Rapport de contrôle d'installations électriques à basse et à très basse tension

RÉF. 54/2022/54776/01:1

DATE DU CONTRÔLE 15/02/2022 AGENT VISITEUR Patrick Braham
 ADRESSE DU CONTRÔLE Rue Henri Syberg 4 - 4890 Thimister-Clermont TYPE DE CONTRÔLE Visite de contrôle vente ancienne installation (8.4.2.)

CONCLUSION : NON CONFORME

Croquis de position élémentaire et descriptif sommaire des tableaux

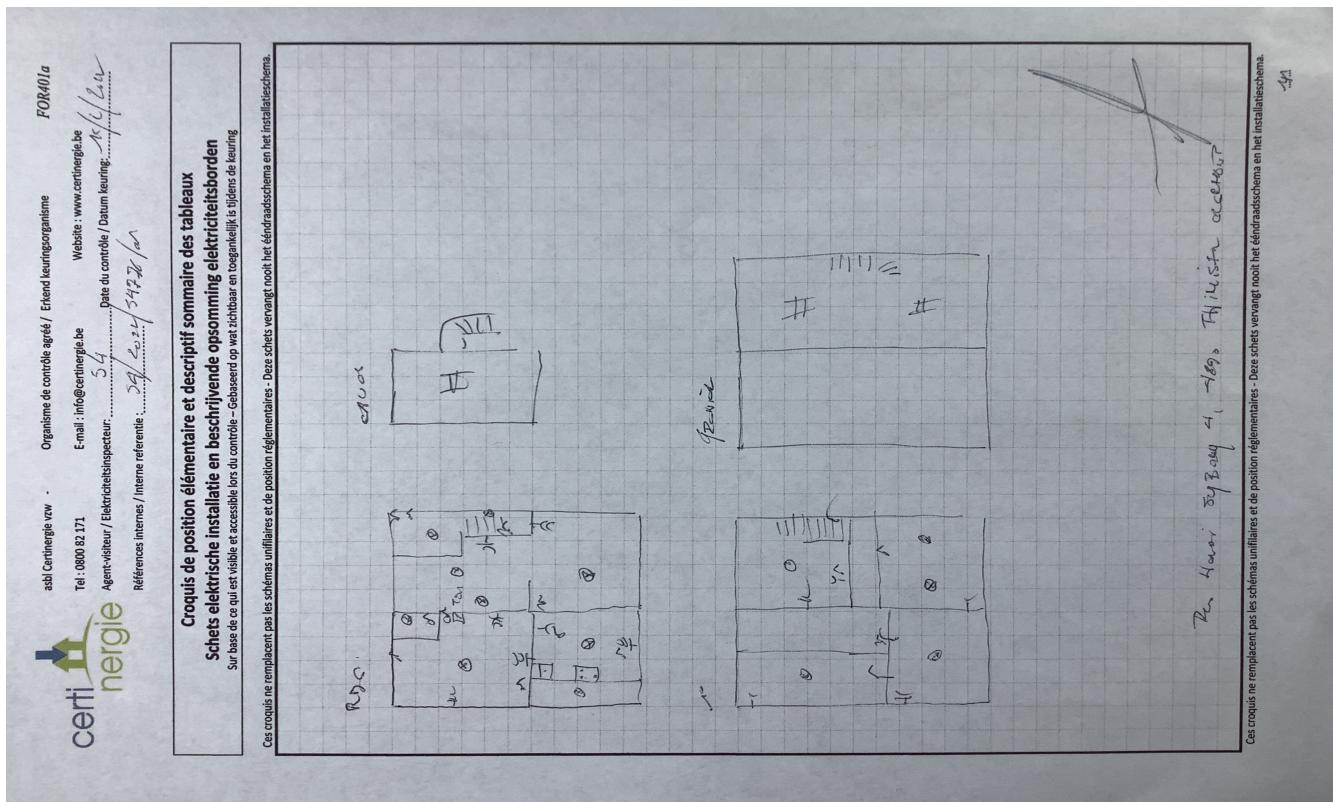
- Le raccordement des « piques » au sectionneur n'est pas conforme. Liaison en amont du sectionneur
- Les schémas unifilaires et/ou plans de position ne sont pas présents. - 3.1.2.;6.4.6.;6.5.7.;9.1.2.

- Le degré de protection d'enveloppe(s) n'est pas au moins égal à IPXX-B. - 4.2.2.1.;4.2.2.3.
- L'enlèvement ou l'ouverture de l'enveloppe de protection est possible sans certaines conditions. Il est possible de se passer d'un outil ou d'une clé. - 4.2.2.1.;4.2.2.3.

- Il manque sur le tableau principal un interrupteur-sectionneur général qui permet la coupure simultanée de toutes les phases et éventuellement du neutre, et cette fonction ne peut être assurée par le disjoncteur de branchement, n'étant pas conçu pour assurer le sectionnement. - 5.3.5.1.

- Les tableaux de répartition ne sont pas accessibles ou démontables. - 5.3.5.1.
- Les connexions ne sont pas réalisées de manière sûre selon les règles de l'art et leur continuité n'est pas assurée en tout temps. - 5.4.3.4.

- Du câble VTLB et/ou du câble "côte à côte" n'est pas employé et/ou posé comme il est permis.
- Il n'y a pas/plus de porte au tableau. - 5.3.5.1.
- Les circuits, les appareils de coupe et/ou les dispositifs de protection ne sont pas repérés de manière claire et visible. - 3.1.3.

- Il manque des obturateurs dans le tableau électrique. - 4.2.2.1.;4.2.2.3.
- Il n'y a pas de dispositif différentiel placé à l'origine de l'installation électrique. - 4.2.4.3.
